关于东平广场项目第十期（北塔五层以上）施工图变更主要内容的事宜

根据甲方要求修改规划报建图，佛山市东平广场项目第十期（北塔五层以上）报建图2013.12版与2017.03版对比，修改以下内容，说明如下：

修改内容：一、7-21层平面图

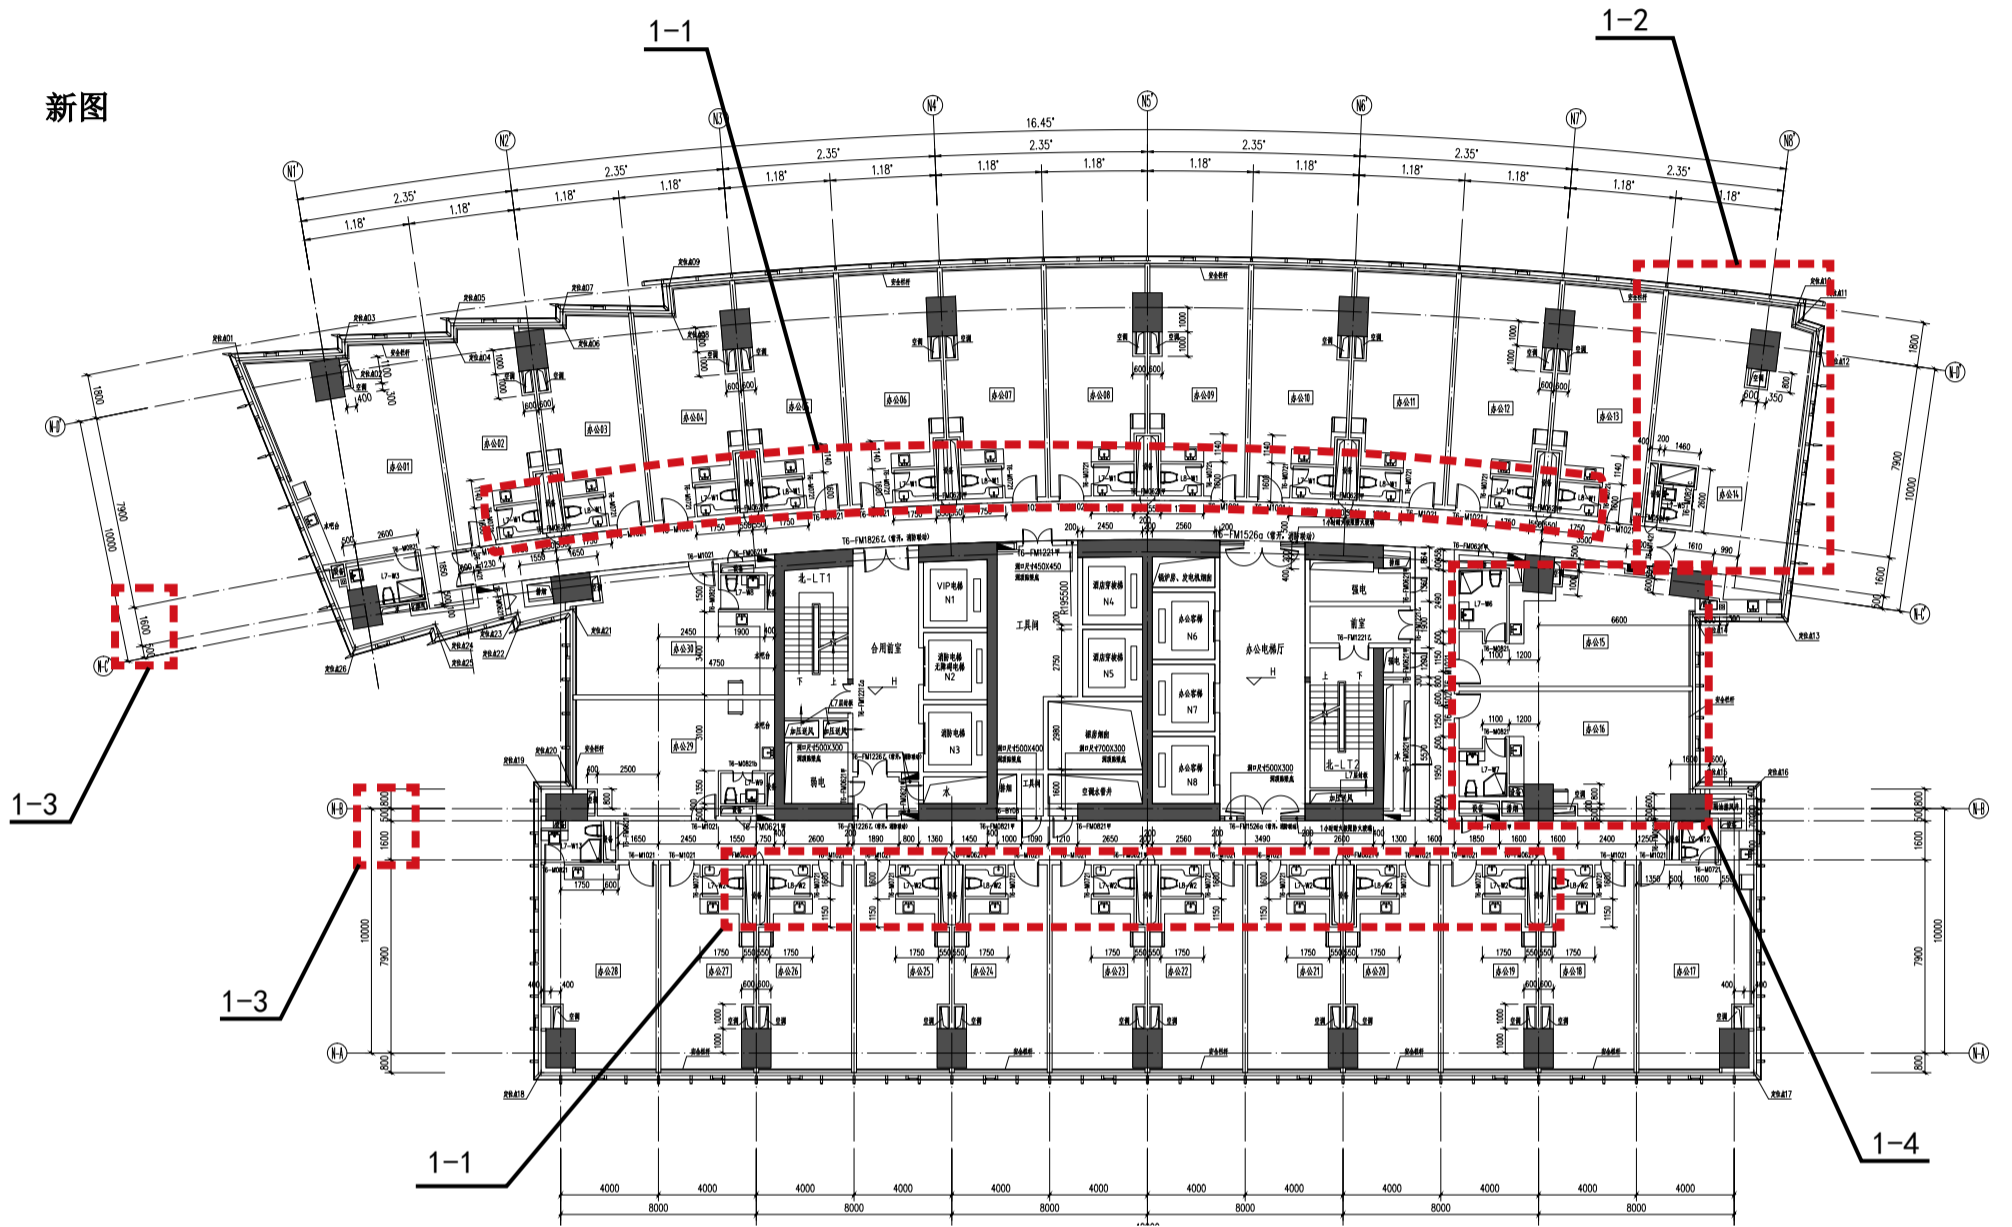
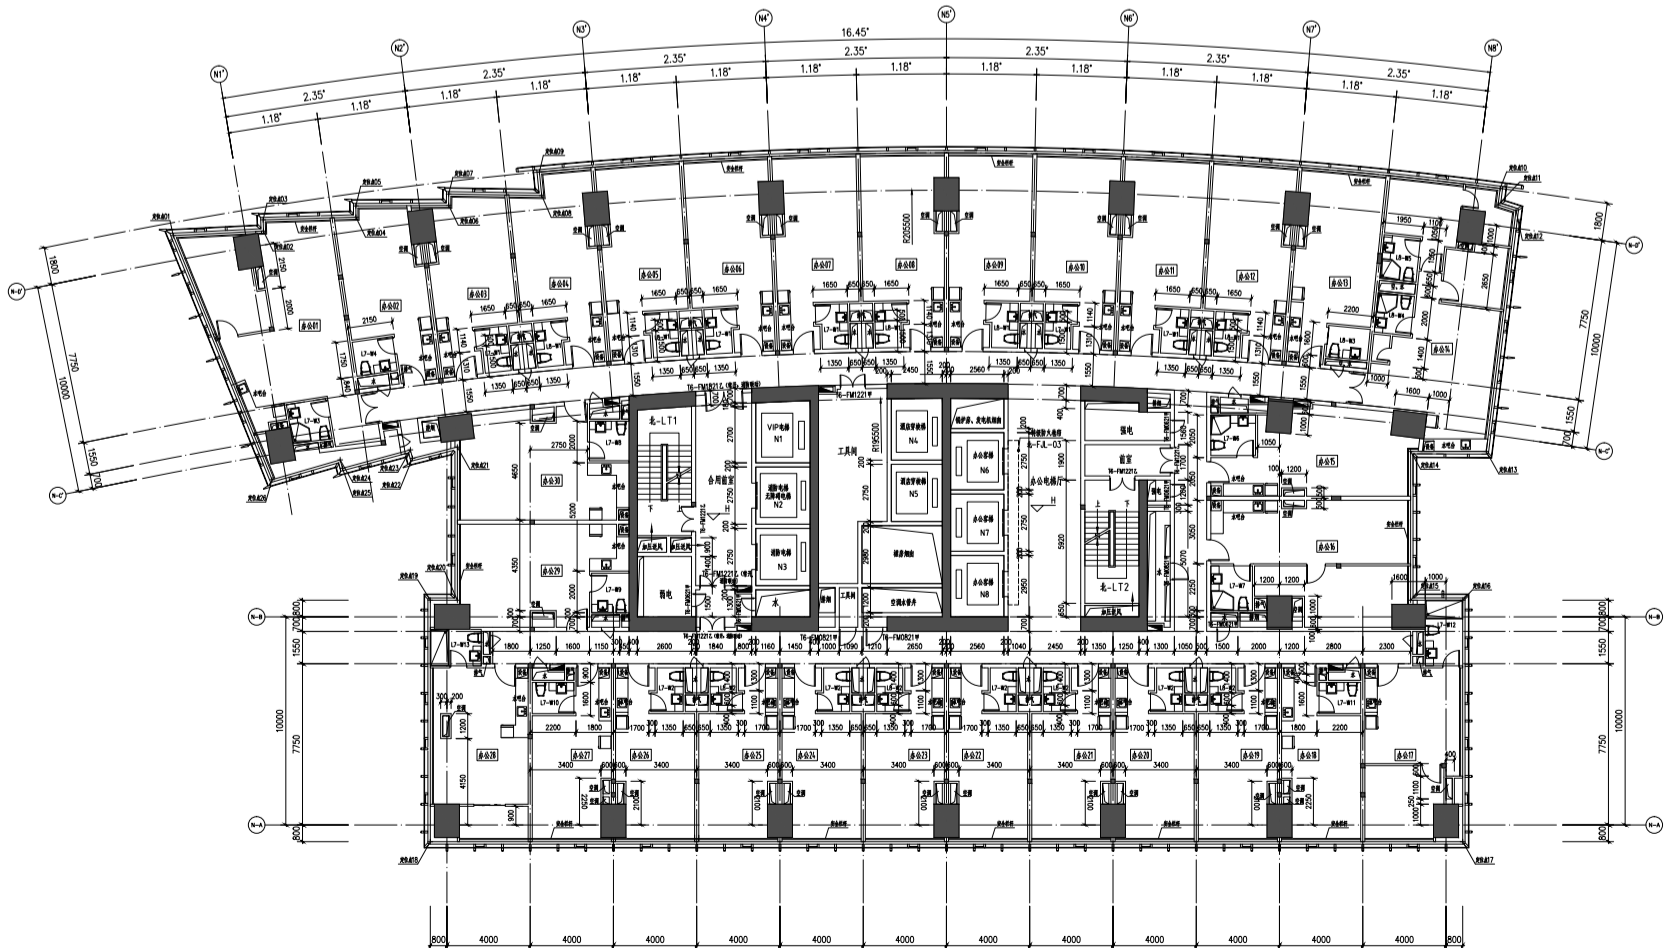
- 1-1、局部管井移位。
- 1-2、户内分隔调整。
- 1-3、走道宽度由 1550 调整为 1600。
- 1-4、户型修改。

修改内容：二、21M层平面图

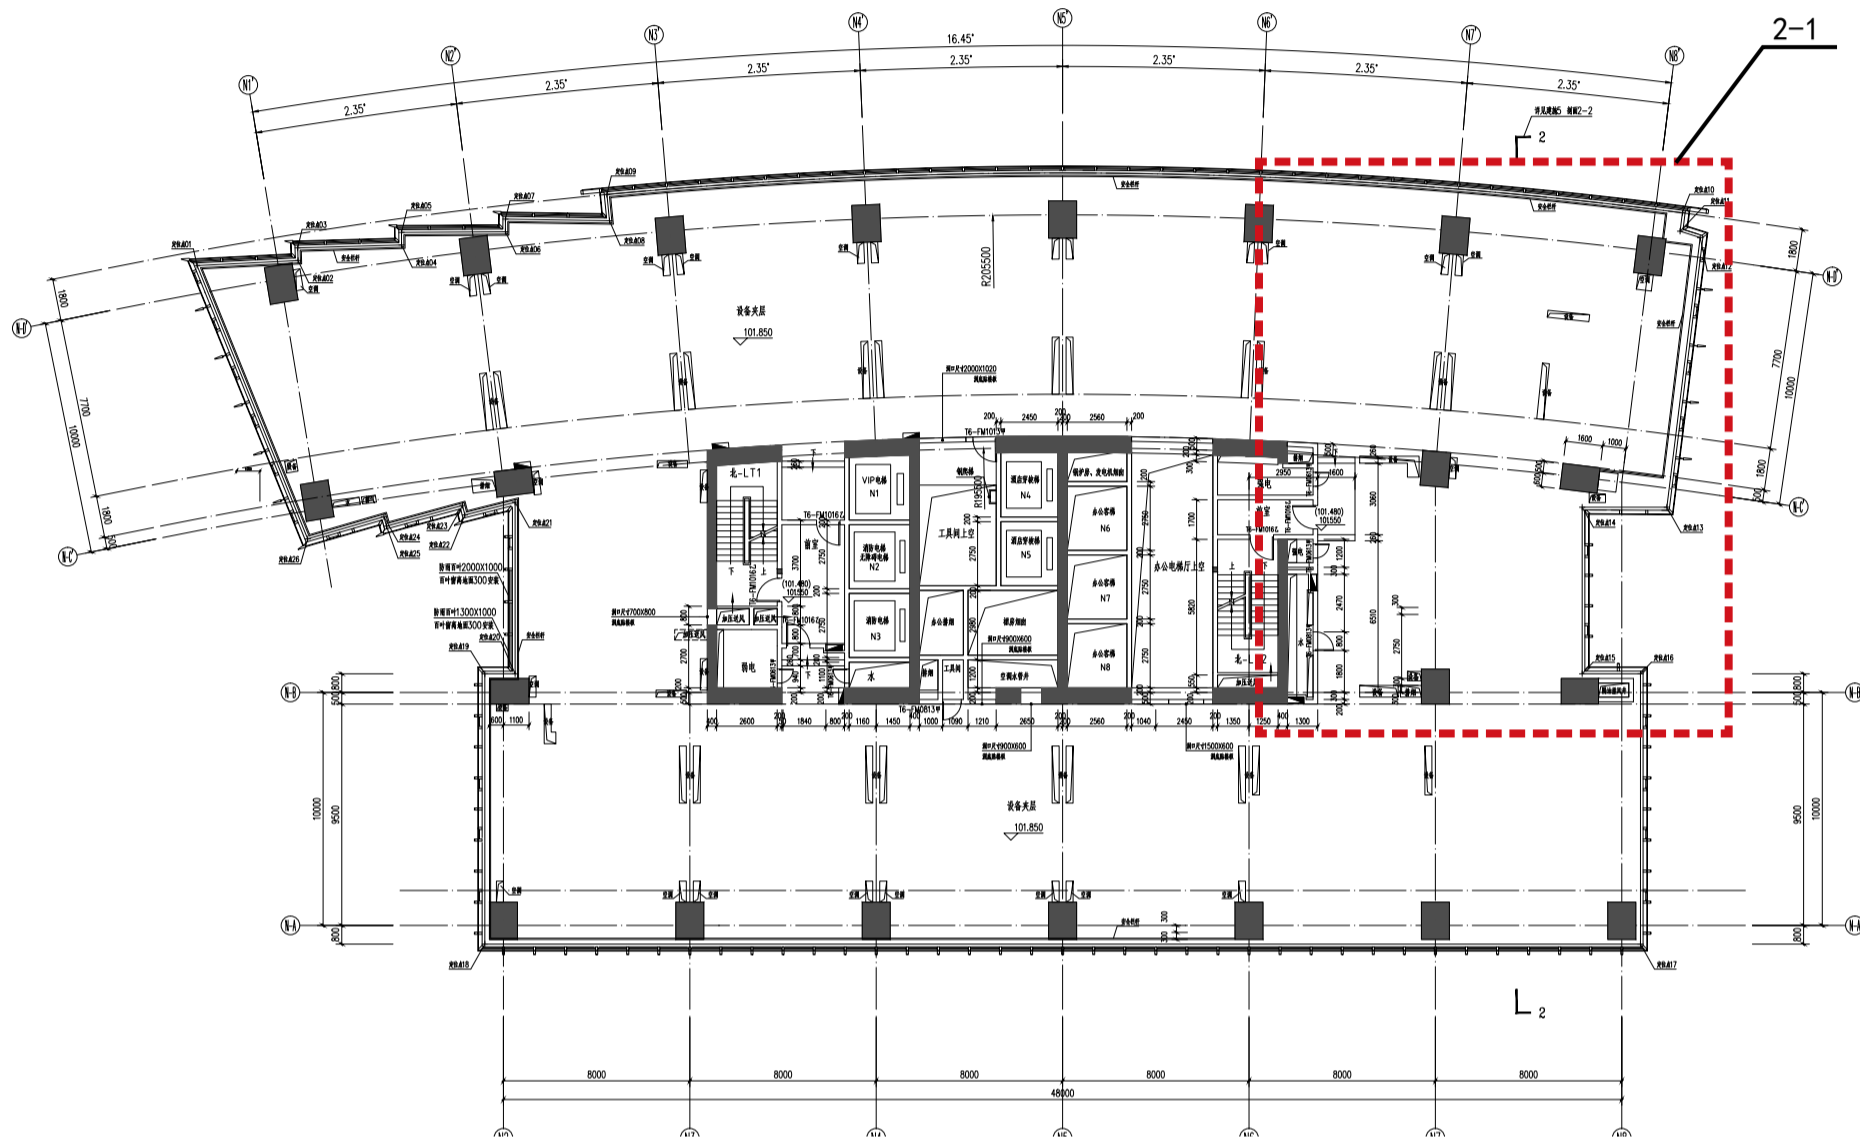
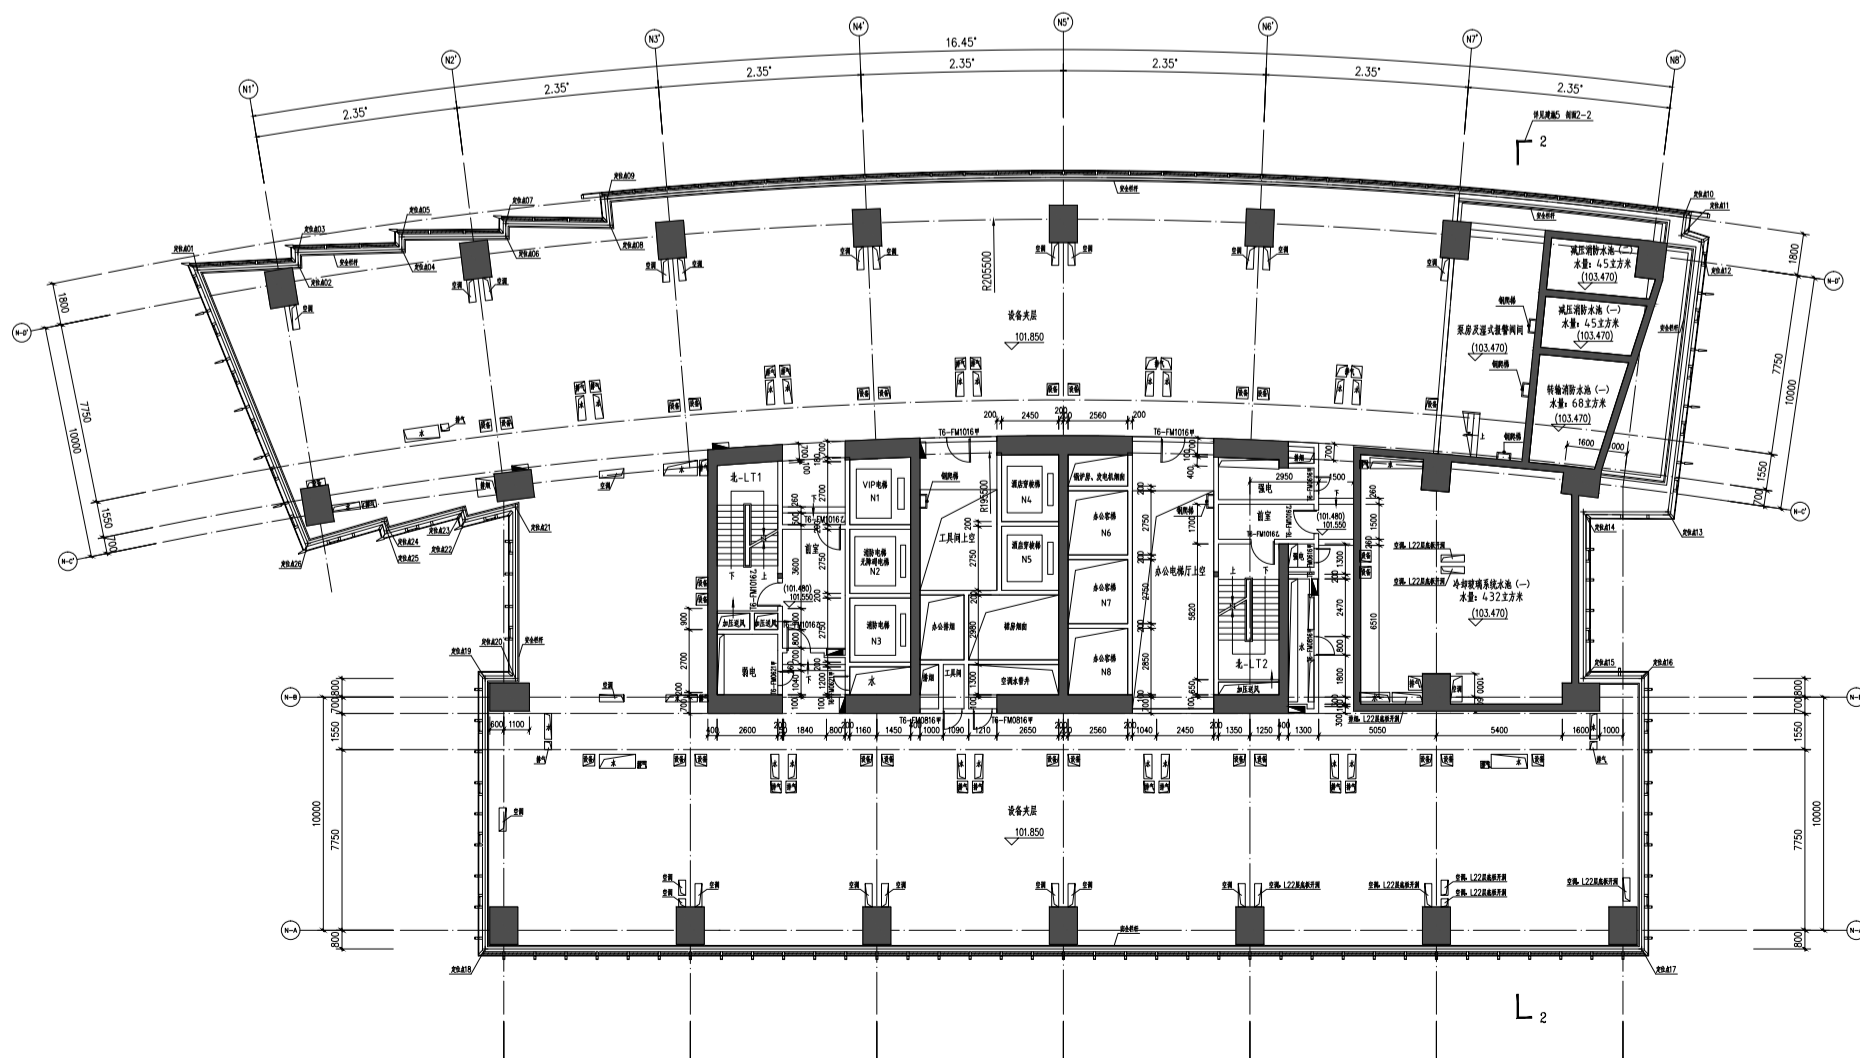
2-1、水池的表达不当，不在此层表达，而在22层平面表达。
